改善箇所説明図

改善の内容

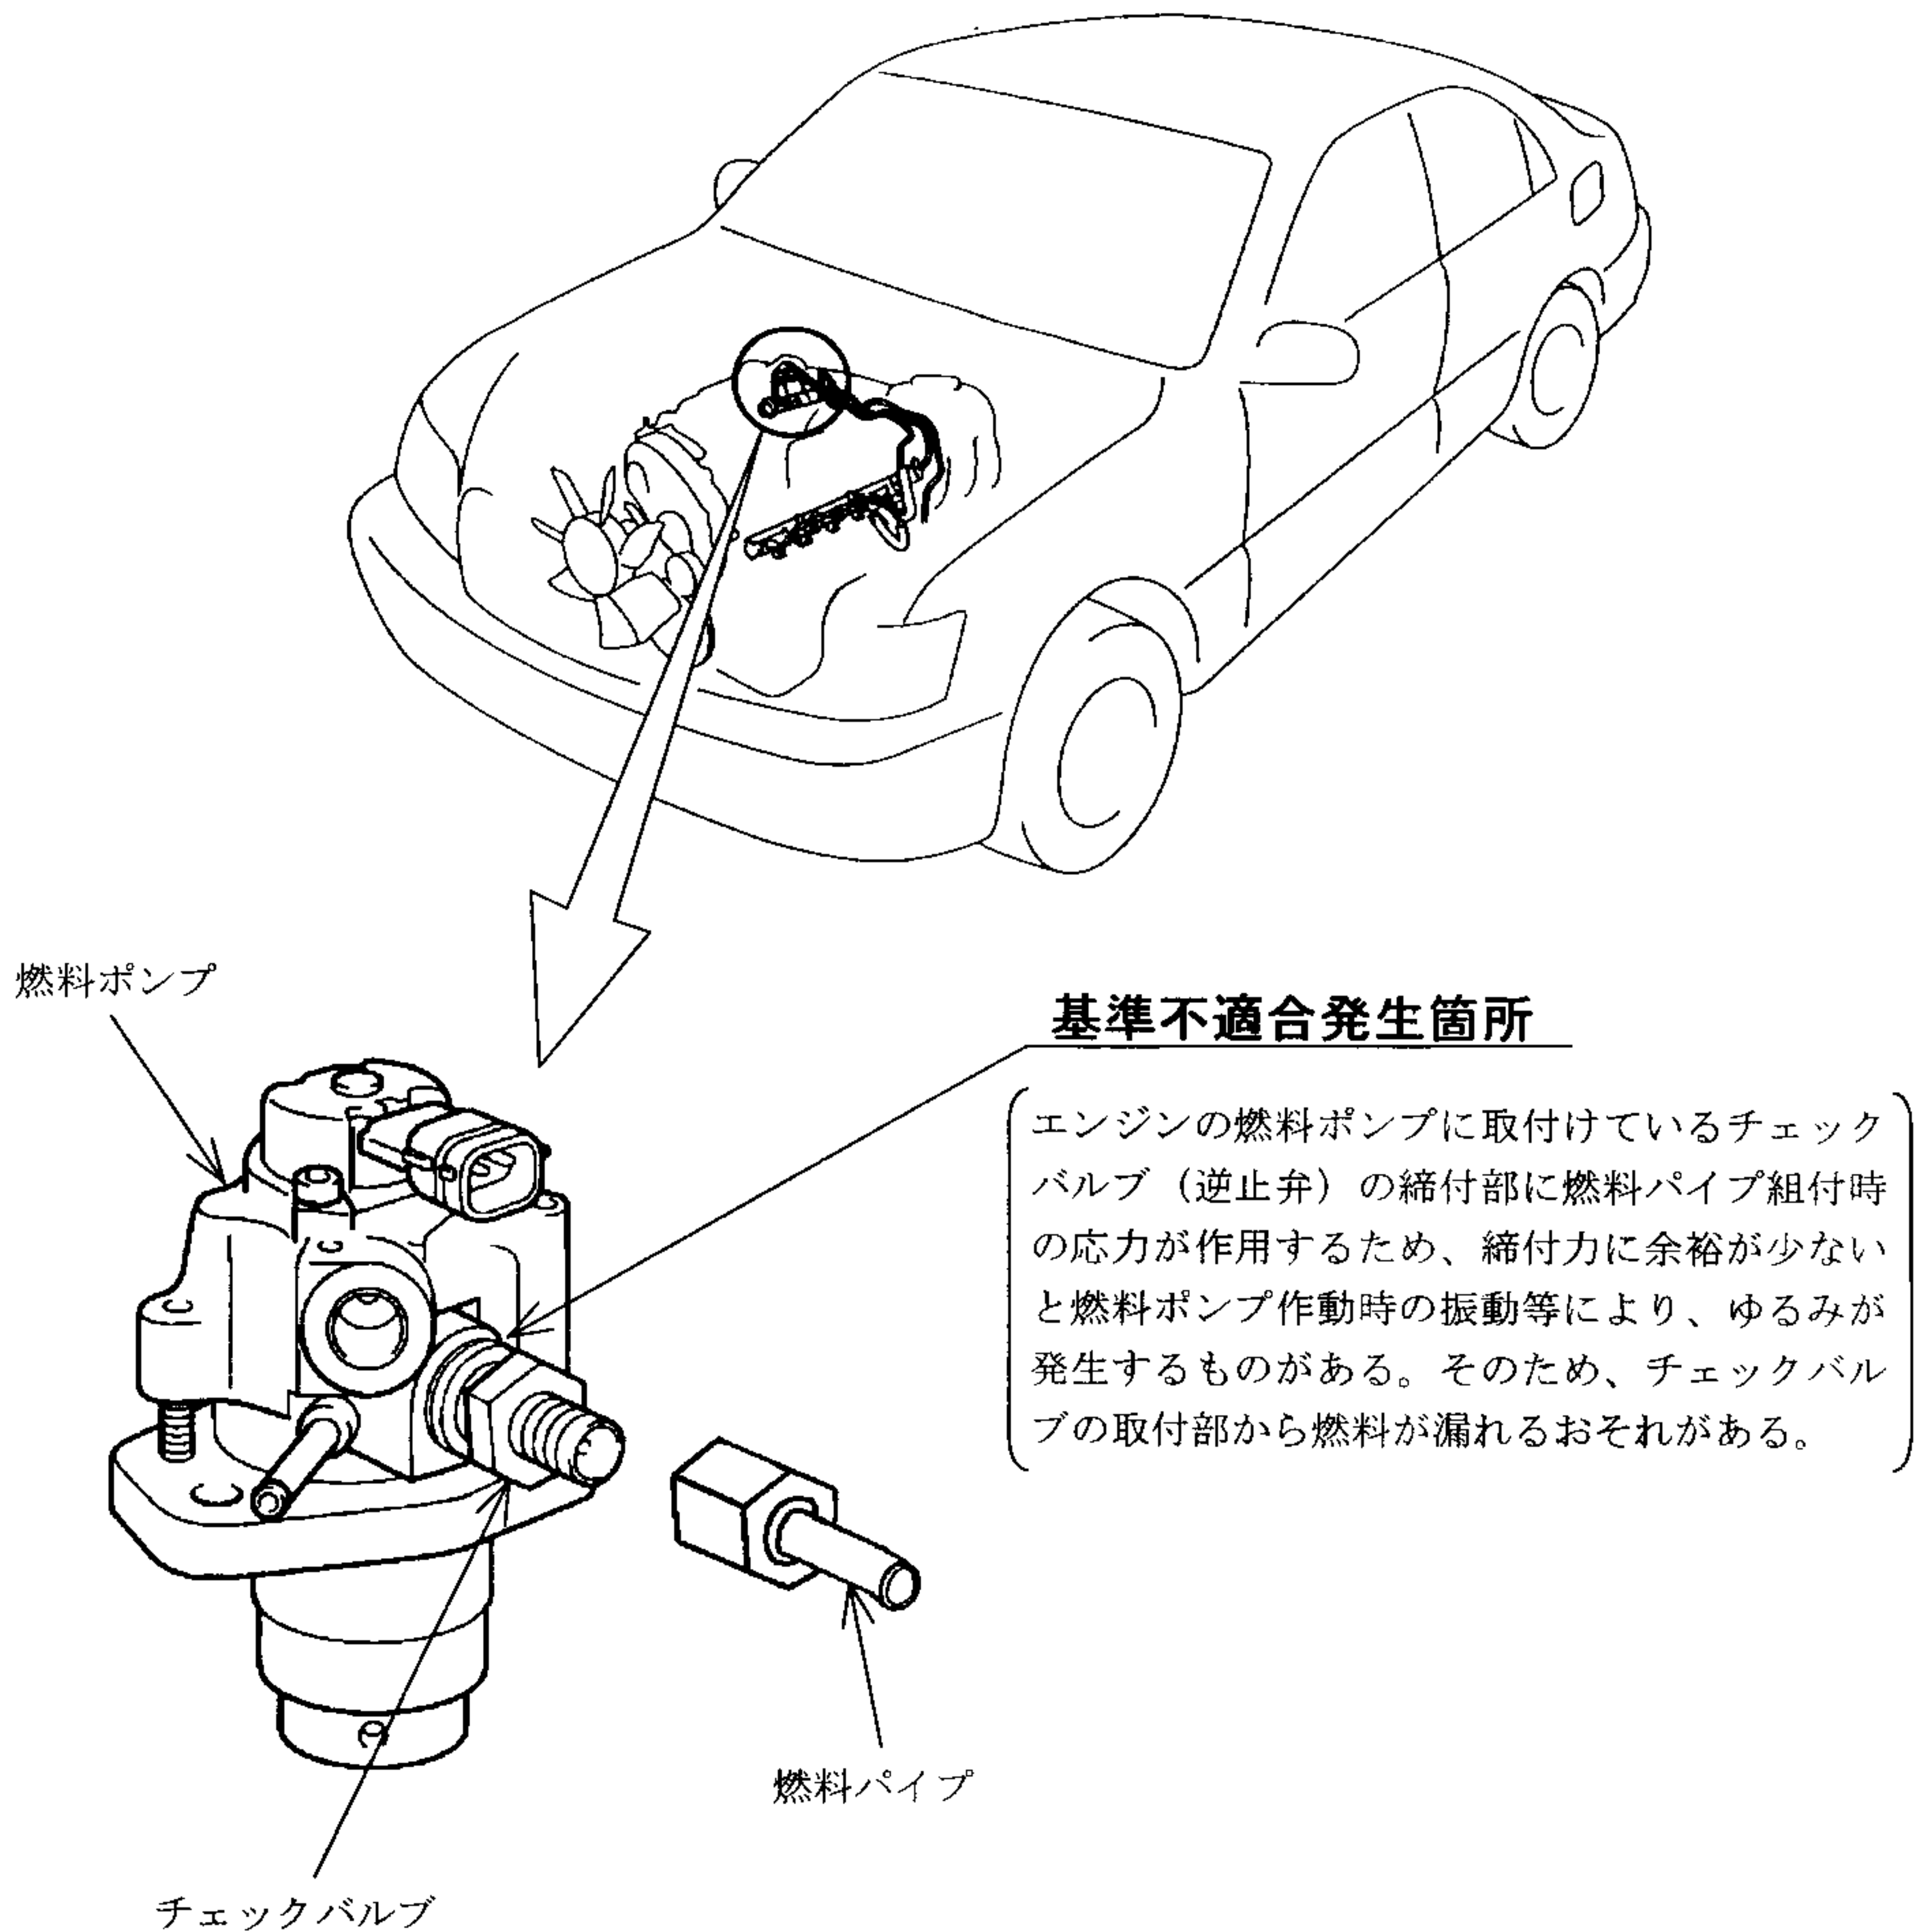
全車両、当該バルブを規定のトルクで締付ける。

識別：改善済車両にはエンジンルーム内の車台番号打刻位置の左側に黄色ペイントを塗布する。
